改善箇所説明図

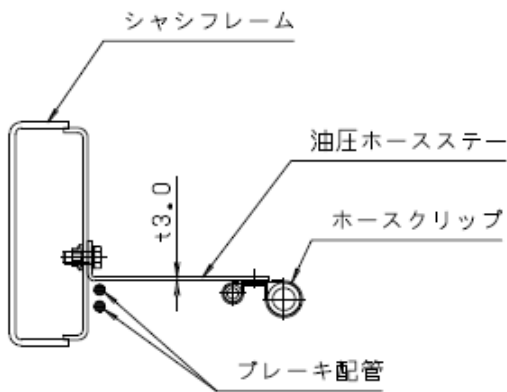
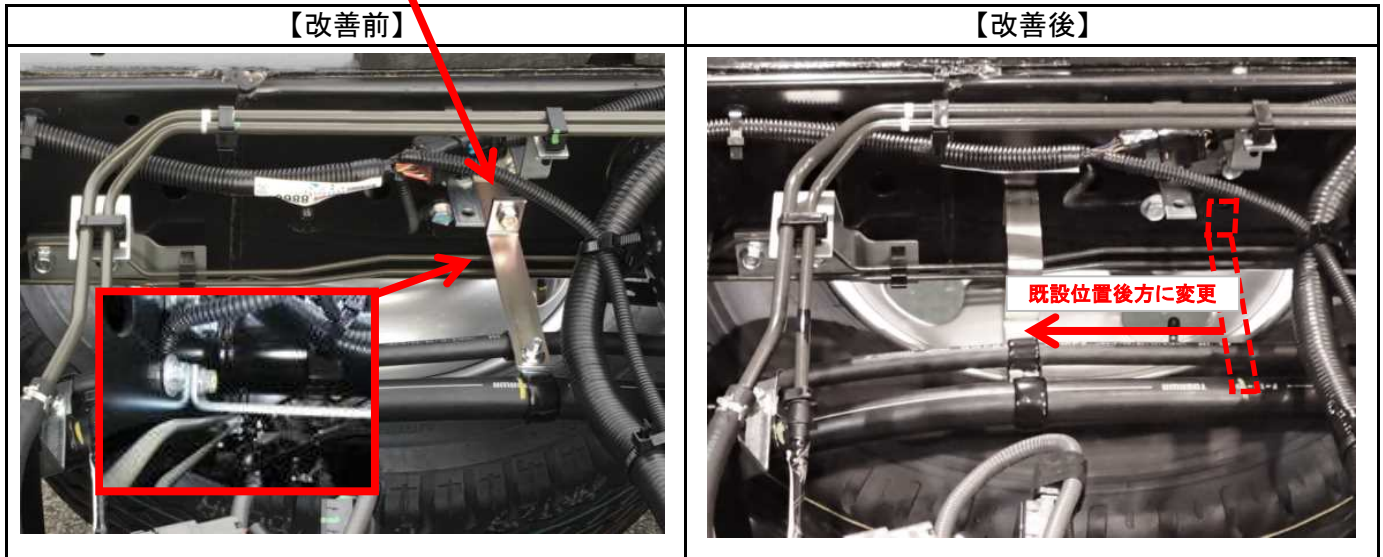
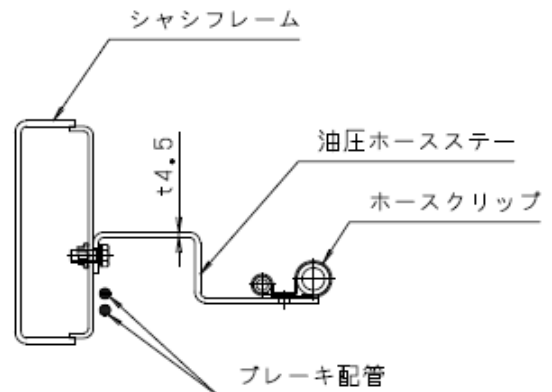
小型ダンプトラックのダンプ作動用油圧ホース固縛ステーと後輪用ブレーキ配管の隙が小さいため、走行振動でダンプ作動用油圧ホース固縛ステーと後輪用ブレーキ配管が干渉するおそれがある。そのため、そのままの状態で使用を続けると、後輪用ブレーキ配管が損傷し、最悪の場合、ブレーキ液が漏れて制動力が低下するおそれがある。

注)但し交換は隙が小さい場合

全車両、ダンプ作動用油圧ホース固縛ステーと後輪用ブレーキ配管の隙を確認し、隙が小さい場合はダンプ作動用油圧ホース固縛ステーの位置を変更して対策品に交換する。また後輪用ブレーキ配管に損傷があった場合はブレーキ配管を新品に交換する。
